## **Конструктивные изменения автомобилей «Урал»**

**(выпуск 8)**

Настоящий сборник подготовлен Управлением сервиса и запасных частей ООО «Грузовые автомобили-Группа ГАЗ» для сервисных центров и торговых организаций на основе разработанных Управлением главного конструктора ОАО «АЗ «Урал» информационных бюллетеней о конструктивных изменениях автомобилей «Урал» в 2007-2009 годах.

Рис. 1. Привод сцепления:

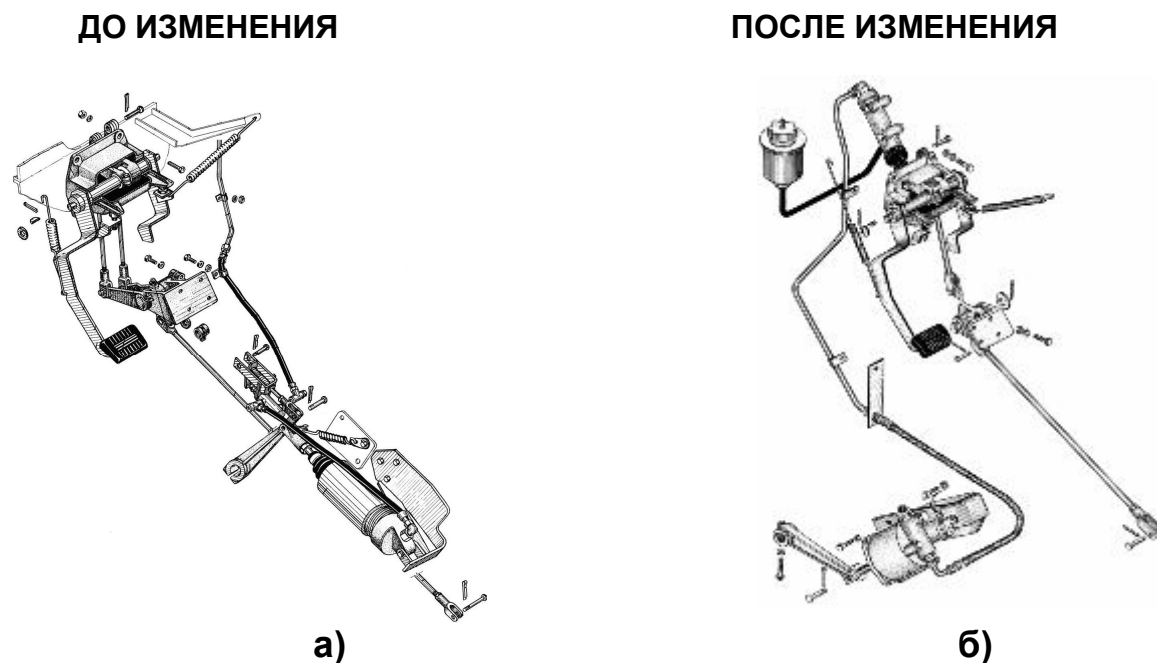
На автомобилях Урал-4320-10, Урал-4320-31, Урал-43206, Урал-532301 и их модификациях с силовыми агрегатами Евро-0, поставляемых для МО РФ, со 2-го квартала 2009 года вместо 2х-дискового сцепления с пневматическим усилителем, устанавливается *однодисковое* сцепление *диафрагменного* типа и *привод сцепления с ПГУ (пневмогидравлический усилитель)* (см. рис.1,2 и табл.1).

Рис. 2. Пневмогидроусилитель сцепления (ПГУ):

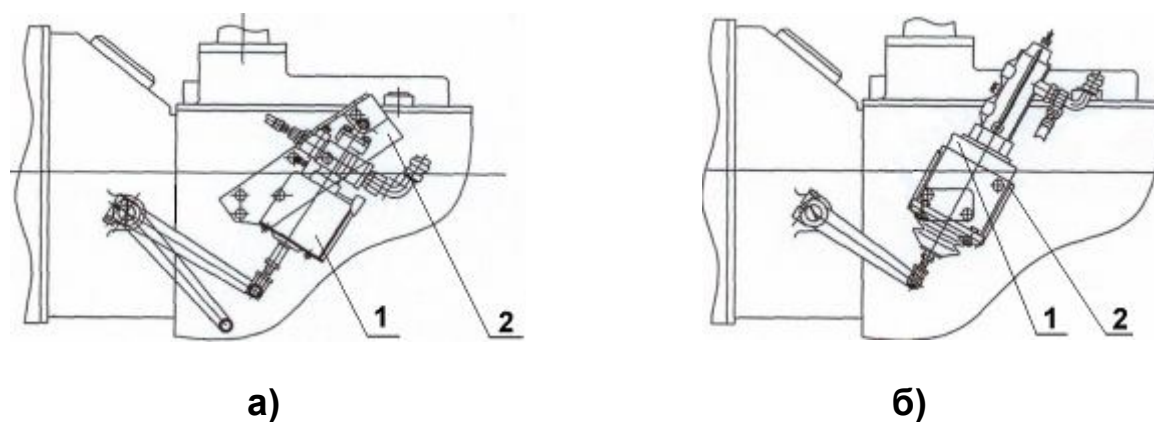
В настоящее время на вышеупомянутые автомобили могут устанавливаться ПГУ, изготовленные на разных предприятиях, и несколько отличающиеся по конструкции, габаритным размерам и схеме крепления (см. рис.2).

Рис. 3. Крепление РК

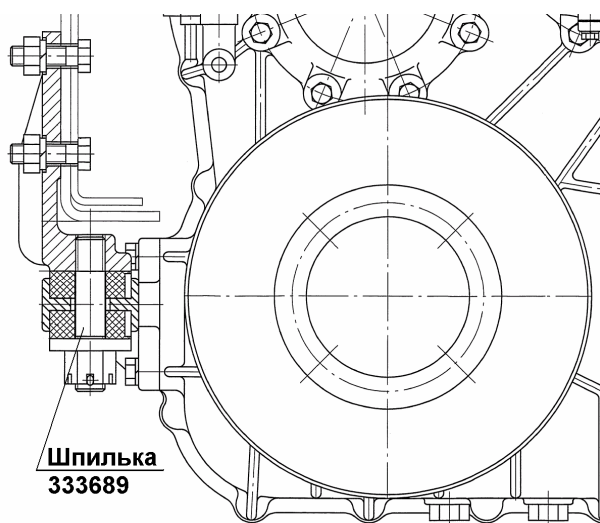
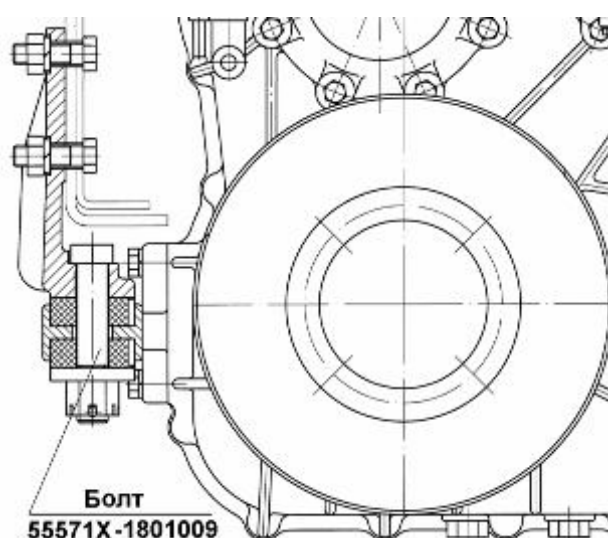
С 2008 года внедрено в производство усовершенствованное крепление раздаточных коробок типа 55571 и 5323РХ.

Левый (по ходу движения) кронштейн крепления РК, так же как и правый, крепится к кронштейнам рамы болтами М24, вместо шпилек. Для этого: на левых верхних кронштейнах (рамы) вместо резьбовых выполнены цилиндрические ступенчатые отверстия, кронштейн удлинён, выполнена механически обработанная площадка для опоры головок болтов. Нижний левый кронштейн установлен на раздаточную коробку повернутым на 180° вокруг горизонтальной поперечной оси (см. рис.3).

Рис. 4 Раздаточная коробка

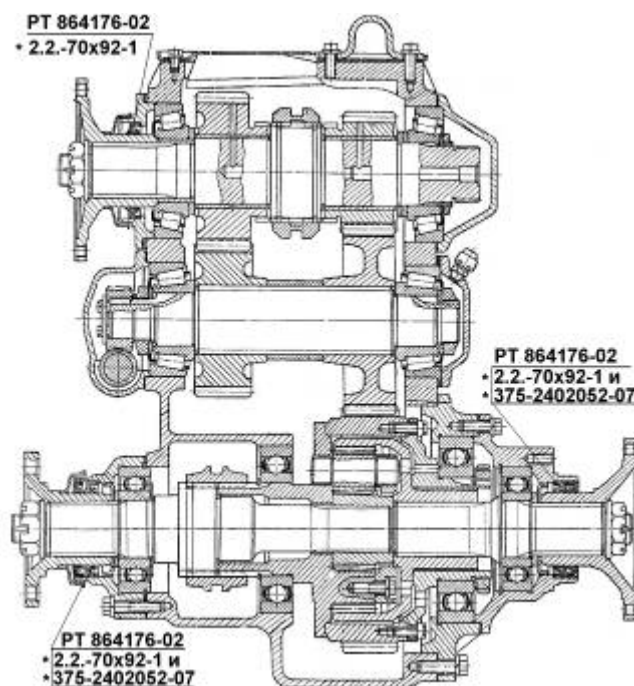
На автомобилях Урал-4320, Урал-5557, Урал-43206 и их модификациях со 2-го квартала 2009 года для повышения герметичности раздаточной коробки (РК) на первичном валу, вместо манжеты 2.2-70x92-1, устанавливается манжета улучшенного качества РТ 864176-02.

На валах привода переднего и заднего мостов РК, вместо ранее устанавливаемых двух манжет 2.2-70x92-1 и 375-2402052-07, в настоящее время устанавливается по одной манжете улучшенного качества РТ 864176-02 (см. рис. 4).

Рис. 5. Редуктор моста

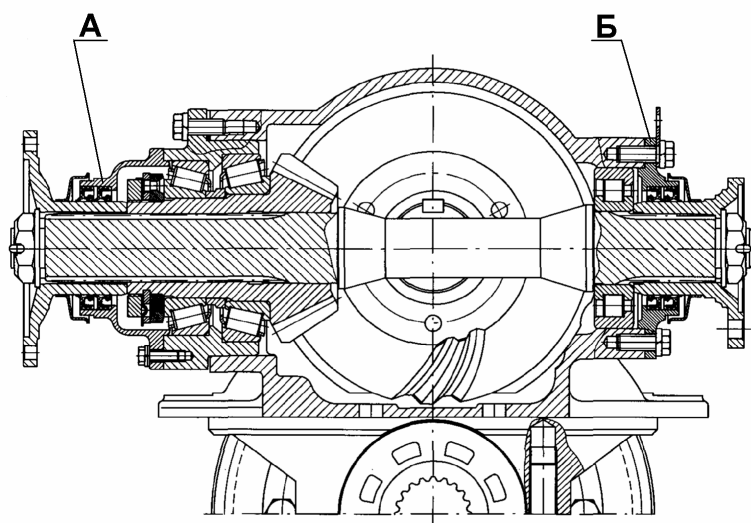
На автомобилях Урал-4320, Урал-5557, Урал-43206, Урал-532301 и их модификаций со 2-го квартала 2009 года для повышения герметичности мостов, вместо двух манжет, устанавливаемых в переднюю и заднюю крышки подшипников редуктора, устанавливается одна манжета улучшенного качества (см. табл. 3 и рис. 5).

Рис. 6. Цапфа поворотная.

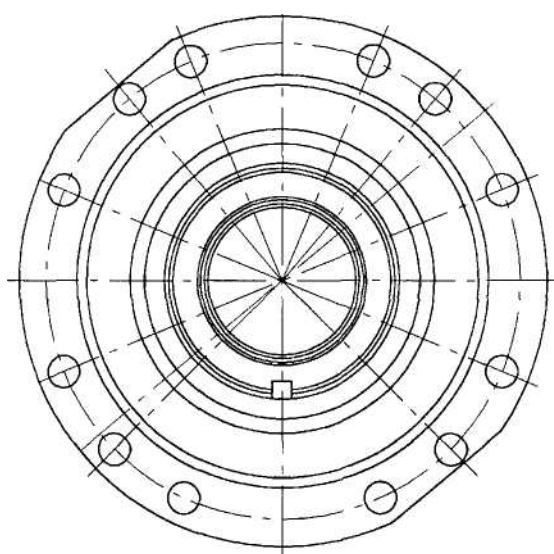
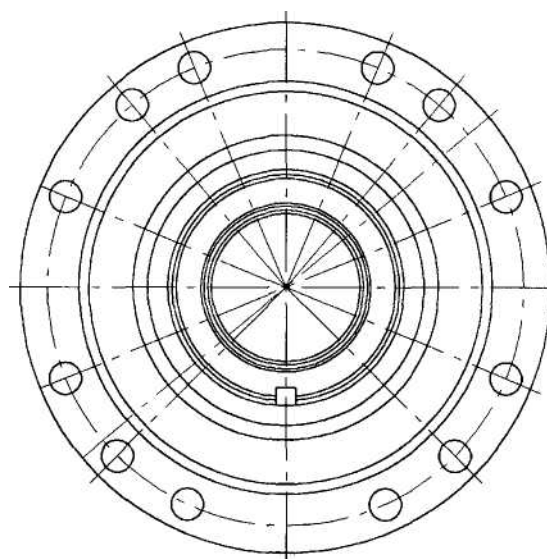
В связи с внедрением в производство однополостного тормозного цилиндра и для снижения затрат в производстве, на поворотных цапфах 43202-2304084-01 и 55571-2304084-01 аннулированы две лыски на диаметре 270 мм (рис. 6).

*Установка ранее выпускавшегося двуполостного тормозного цилиндра на передний мост с вышеприведенными поворотными цапфами без снятых лысок не возможна.*

Для замены поворотных цапф на ранее выпущенных автомобилях с двуполостными тормозными цилиндрами выпускаются в запасные части

следующие поворотные цапфы (с лысками, втулкой и кольцом сальника, без штуцера подвода воздуха):

55571-2304080-10 для автомобилей выпуска с 2003 года и

375-2304080-01 для автомобилей выпуска до 2003 года.

*Данные поворотные цапфы могут применяться как на переднем мосту с однополостным, так и на переднем мосту с двуполостным тормозными цилиндрами.*

Рис. 7. Задняя рессора

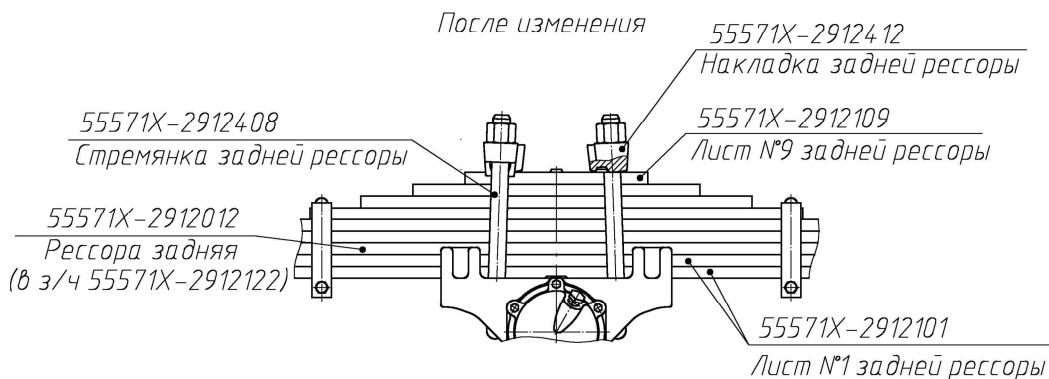
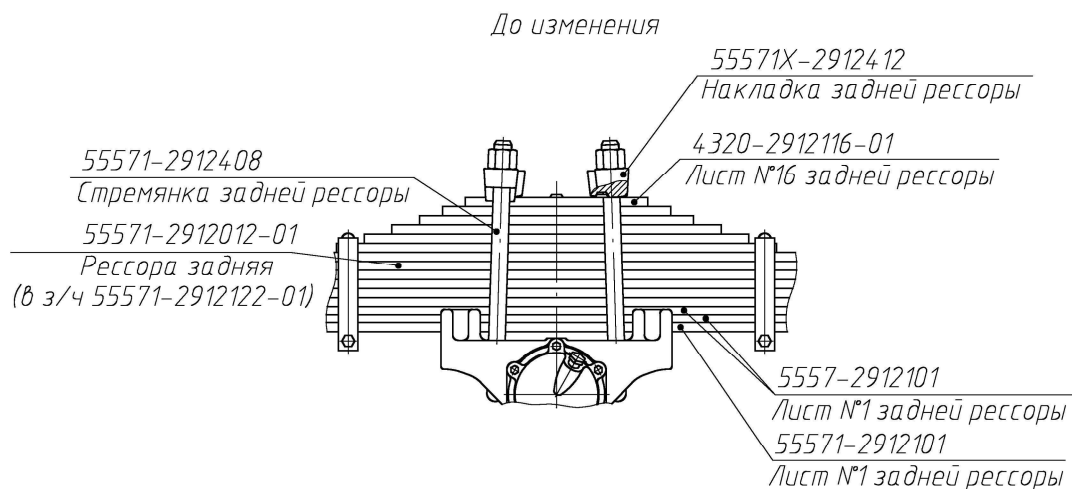
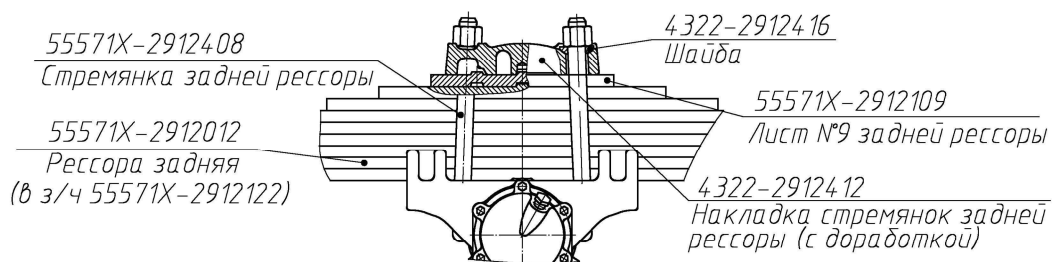
С мая 2009 г. в задней подвеске автомобилей «Урал» с колесной формулой 6х6 и 8х8 с нагрузкой на заднюю тележку от 12000 до 16000 кг устанавливаются **рессоры 55571Х-2912012**, изготовленные из стали с регламентированной прокаливаемостью, термообработанные методом объемно-поверхностной закалки, обладающее меньшей массой при сохранении долговечности. Новая рессора 55571Х-2912012 (в з/ч поставляется рессора 55571Х-2912122 с транспортировочной скобой) отличается от ранее устанавливаемой рессоры 55571-2912012-01 (в з/ч поставлялась рессора 55571-2912122-01) меньшим числом листов (9 вместо 15) и увеличенной с 14 мм до 18 мм толщиной листов. Толщина пакета листов при этом уменьшилась с 206 до 162 мм. В связи с уменьшением толщины пакета листов для крепления рессоры на автомобиле вместо стремянок 55571-2912408 стали применяться *более короткие стремянки 55571Х-2912408* (см.табл. 4).

Одновременно для лучшего прилегания рессоры к балансиру стали устанавливаться **измененные балансиры с радиусной опорной поверхностью** (без механической обработки опорной поверхности под рессору).

При установке измененной рессоры 55571Х-2912012 на ранее выпущенные автомобили (с обработанной опорной поверхностью балансира под рессору) необходимо применять укороченные стремянки 55571Х-2912408, при этом затяжку гаек стремянок необходимо производить на нагруженном автомобиле.

На автомобилях, выпущенных до июня 2005 г. вместо цельной накладки 4322-2912412 необходимо установить новые отдельные накладки 55571X-2912412. Допускается доработка цельных накладок 4322-2912412. Для этого, на плоскости, прилегающей к рессоре на расстоянии 70 мм с обеих сторон от осевого отверстия необходимо выполнить углубления диаметром 32 мм и глубиной 10 мм для выступающих выдавок на верхнем листе рессоры (см. эскиз доработки на рис. 7).

В случае замены рессор на ранее выпущенных автомобилях на рессоры 55571X-2912012, в связи с отличием по жесткости, необходимо заменять обе рессоры.

Рис. 8.

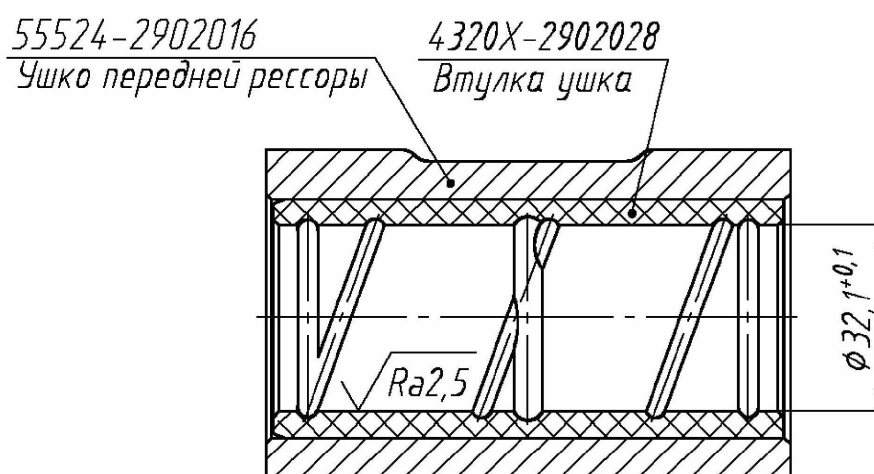
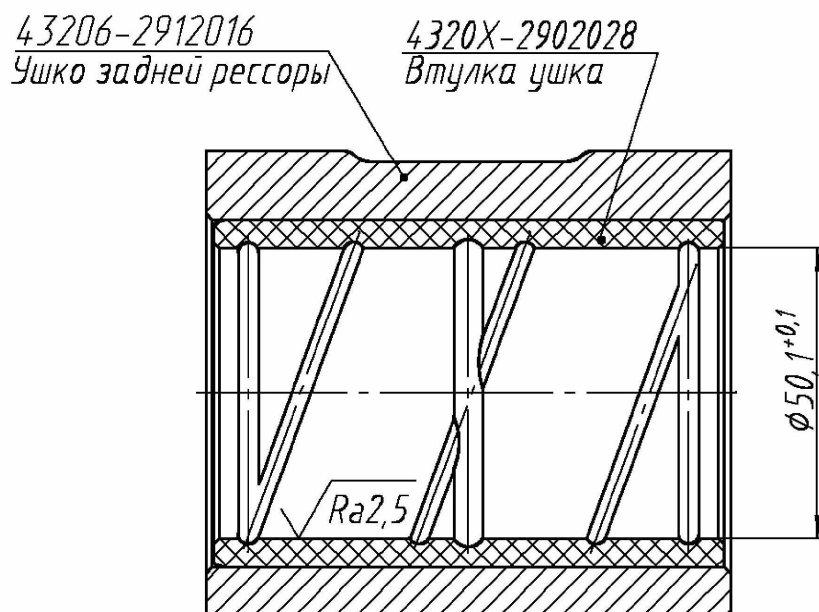
С апреля 2009 г. в передних подвесках автомобилей «Урал» с колесной формулой 4x4, 6x6 и в задней подвеске автомобиля «Урал» с колесной формулой 4x4 устанавливаются ушки рессор с втулками из гроднамида (стеклонаполненного полиамида).

На передних рессорах вместо ушка в сборе 55524-2902015 (втулка 55224-2902028) применяется ушко **4320X-2902015 (втулка 4320X-2902028)**, на задних рессорах вместо ушка в сборе 43206-2912015 (втулка 43206-2912028) применяется ушко **43206X-2912015 (втулка 43206X-2912028)**.

В случае необходимости замены втулок в ушках рессор автомобилей, выпущенных до 2009 г., необходимо запрессовать втулку из гроднамида со стороны фаски на наружной поверхности втулки. После запрессовки необходимо расточить внутренний диаметр втулки на ушках передних рессор до размера  $32,1^{+0,1}$  мм и до размера  $50,1^{+0,1}$  мм - на ушках задних рессор (см. рис.8,9). При расточке СОЖ не применять.

Рис. 10.

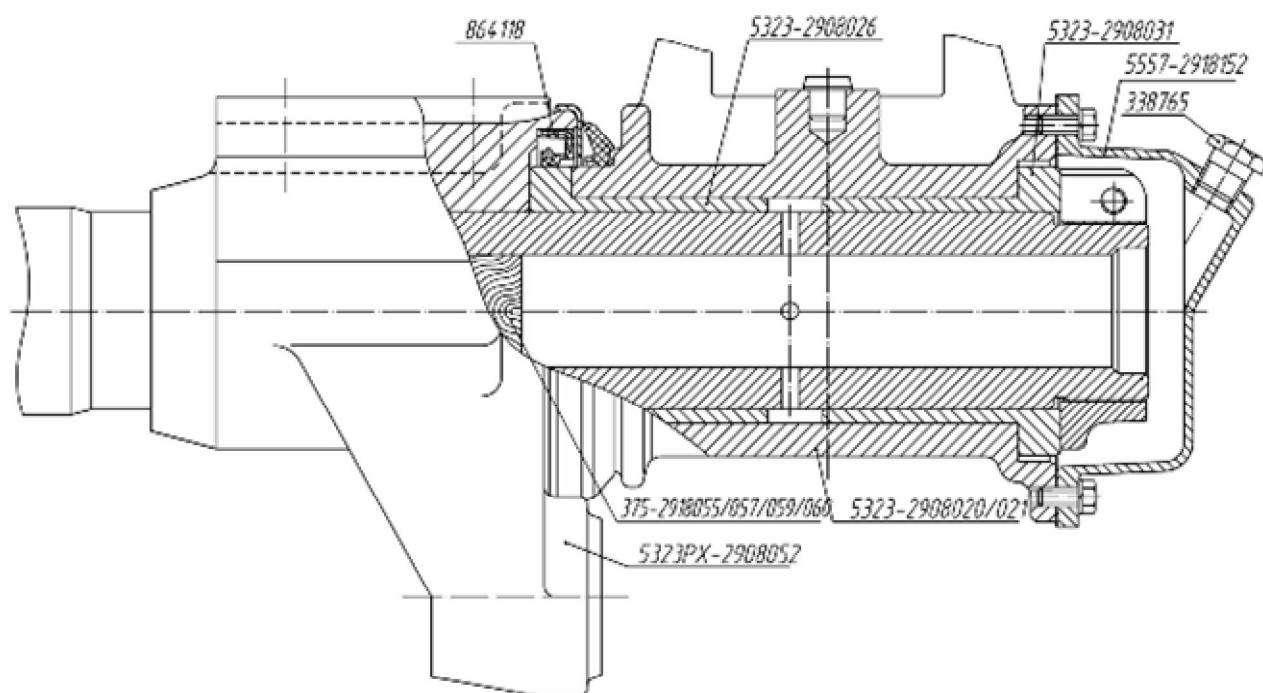
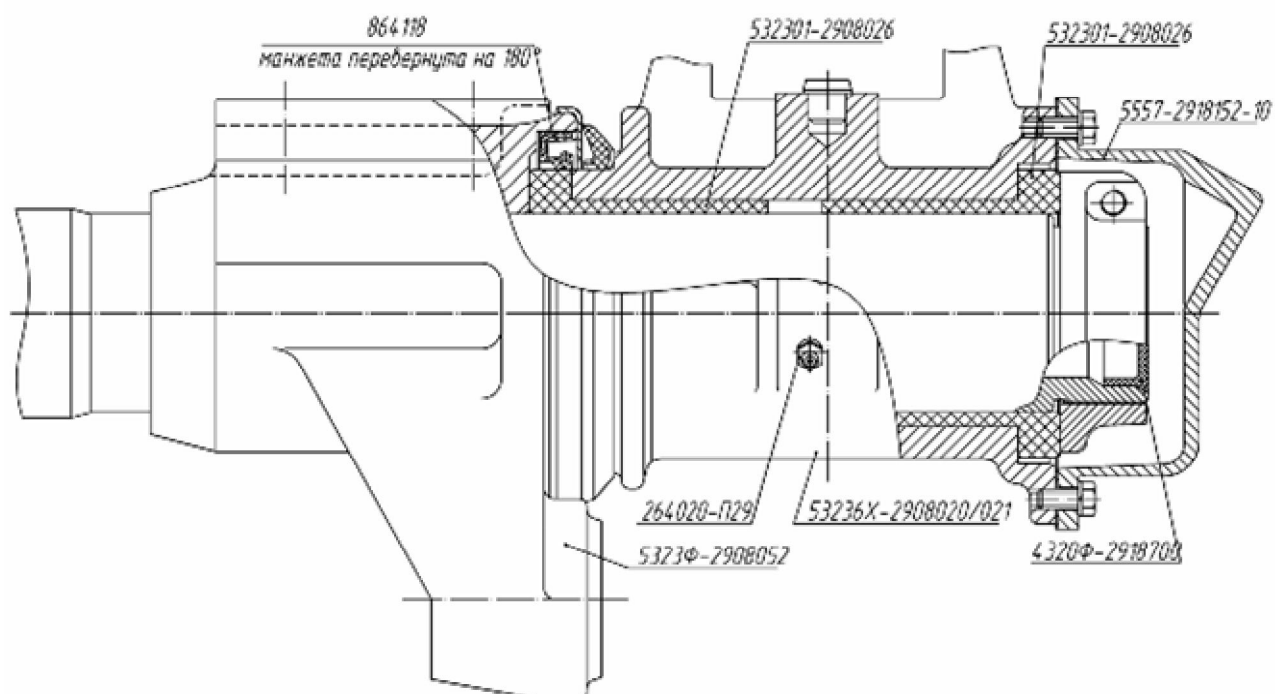
С августа 2009г. в передней балансирной подвеске *автомобилей «Урал» с колесной формулой 8х8* вместо оси передней балансирной подвески 5323-2908050 устанавливается **ось 5323Ф-2908050**, в задних балансирных подвесках *автомобилей «Урал» с колесной формулой 6х6 и 8х8* вместо оси задней балансирной подвески 4322-2918050 устанавливается **ось 4320Ф-2918050**. Одновременно вместо жидкой смазки ступиц балансирных подвесок стала применяться консистентная смазка Литол-24. Для этого доработаны балансиры передней и задней подвесок (установлены пресс-масленки для шприцевания консистентной смазкой) и применены колпаки балансиров без заливной пробки.

Ось 5323Ф-2908050 отличается от оси 5323-2908050 применением полимерных втулок балансира 532301-2908026 вместо металлических 5323-2908026/031, отсутствием отверстий под жидкую смазку и применением в качестве уплотнения пластмассовых пробок-заглушек вместо деревянных (см. рис. 10).

В случае необходимости замены втулок балансира на ранее выпущенных автомобилях необходимо после запрессовки новых полимерных втулок расточить их внутренний диаметр: на балансире передней подвески до размера  $79,05+0,1$ , на балансире задней подвески до размера  $90,15+0,1$ . При расточке СОЖ не применять.

Рис. 11.

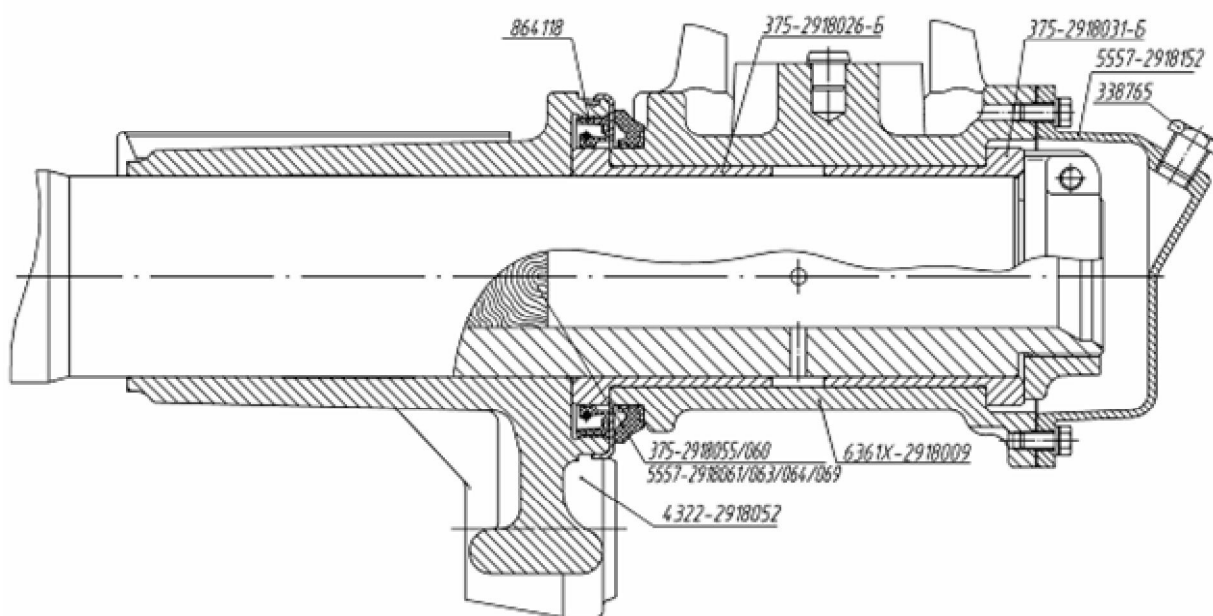
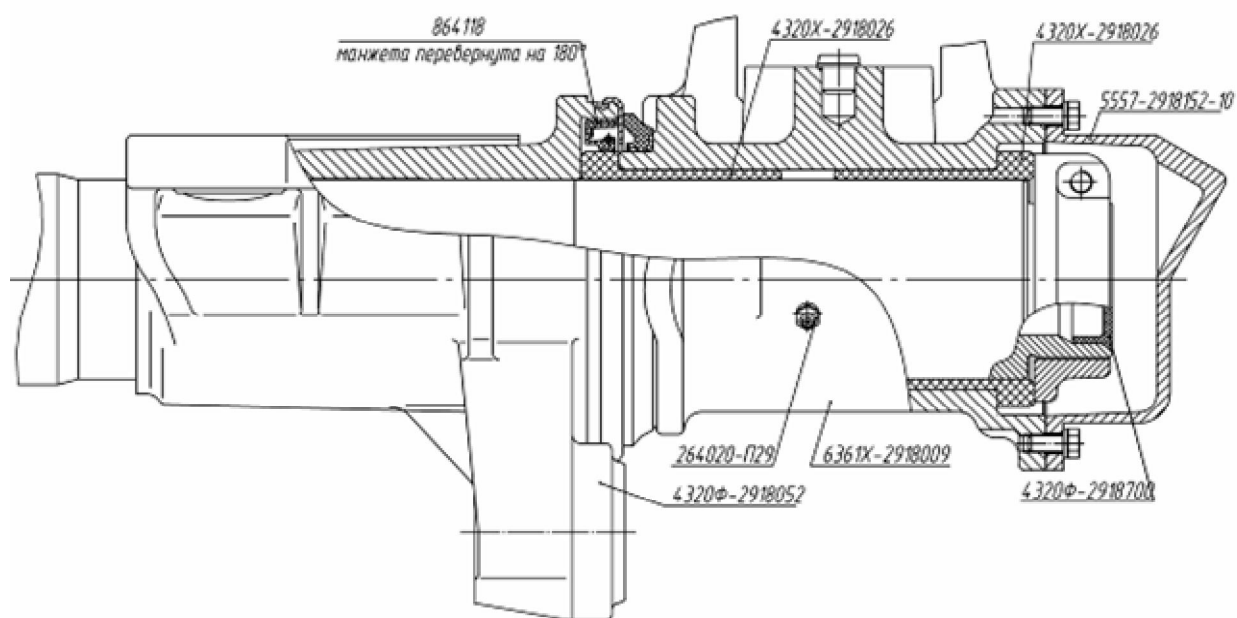
Ось 4320Ф-2918050 отличается от оси 4322-2918050 применением полимерных втулок балансира 4320Х-2918026 вместо металлических 375-2918026-Б/031-Б, отсутствием отверстий под жидкую смазку и применением в качестве уплотнения пластмассовых пробок-заглушек вместо деревянных. Внешне новые оси отличаются от старых отсутствием заливной пробки на колпаке балансира и наличием пресс-масленки для шприцевания ступицы балансира (см. рис. 11).
